CENTRALE TERMOELETTRICA DI MONTALTO DI CASTRO

EMISSIONI CONVOGLIATE GRUPPI A VAPORE paragrafo 9.3.1 punto A1

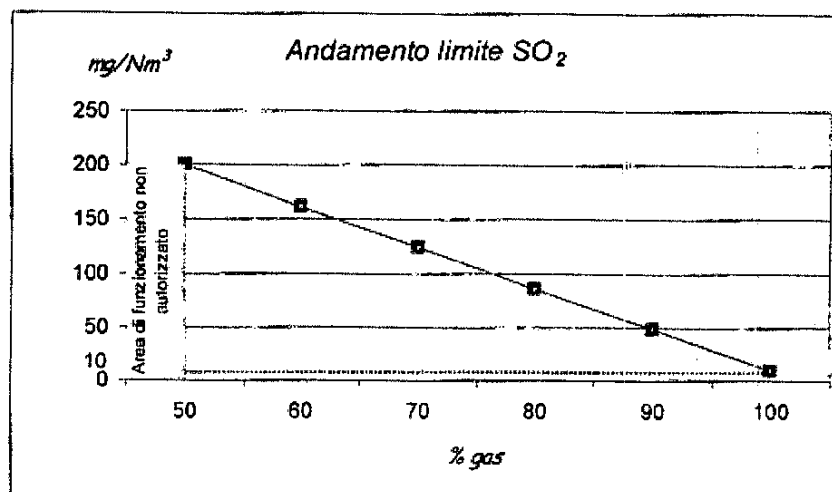
Il grafico sotto riportato evidenzia appunto l'"area di funzionamento non autorizzato" per la Centrale (utilizzo di OCD in quantità percentuali superiori al 50%) e l'andamento del valore limite alle emissioni per SO₂ in condizioni di mix di combustibili dal 50 al 100% di utilizzo con gas naturale.
